## Ruídos provocados pela passagem de gás no modelo IKEF248-5

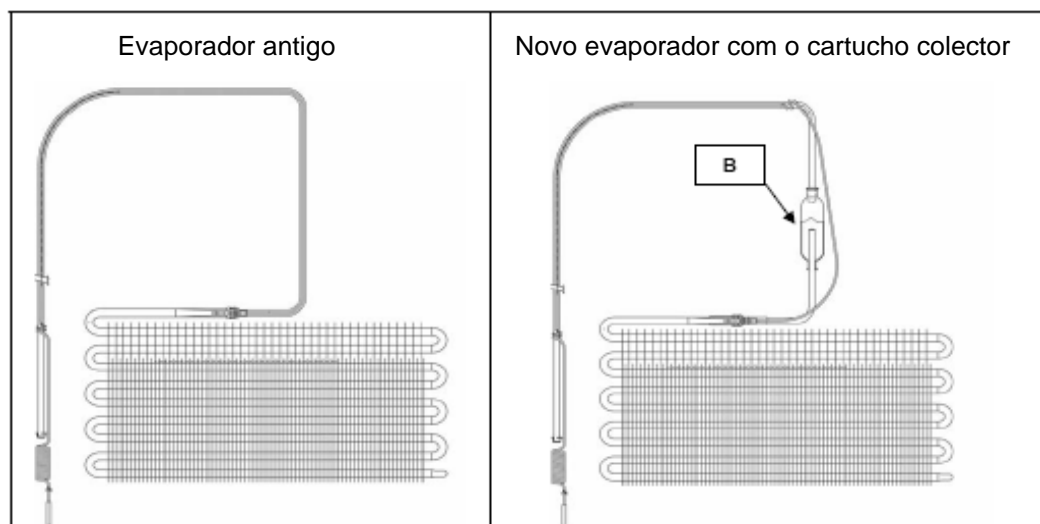
Nos aparelhos IKEF 248-5 foram verificados ruídos intensos da passagem de gás de refrigeração que são provocados pela passagem através dos capilares.

Para solucionar o problema foi necessário substituir o evaporador e alterar o volume de carga do gás de refrigeração.

Para substituir o evaporador é necessário encomendar o novo evaporador com o cartucho colector B (evaporador de reposição n.º pç. de repos. 433953). O cartucho colector precisa de ser enchido com 48 g de gás de refrigeração em vez de 45 g. (Corrigir a placa de dados do aparelho).

A	1 Evaporador	N.º pç. de repos. 433953
B	2 Isolamento de ruídos adesiva	Nº pç. de repos. 433322

1. Puxar o aparelho do nicho de integração.
2. Interromper o abastecimento de corrente do aparelho.
3. Possibilitar o acesso ao evaporador.
4. Separar o tubo de retorno e os capilares do evaporador antigo e retirar o evaporador antigo.
5. Integrar o evaporador novo e voltar a ligar os tubos no novo evaporador.
6. Montar os dois «isolamentos de ruídos»: um no ponto de injeção dos capilares no lado da bateria e o outro na zona do espaço do motor onde os capilares surgem do permutador.
7. Voltar a encher o circuito de refrigeração, observando a nova quantidade de gás (48 g).
8. Voltar a ligar o aparelho e inserir no nicho de integração.
9. Depois de terminar o trabalho, corrigir a quantidade de gás na placa de identificação e introduzir o valor novo (48 g).
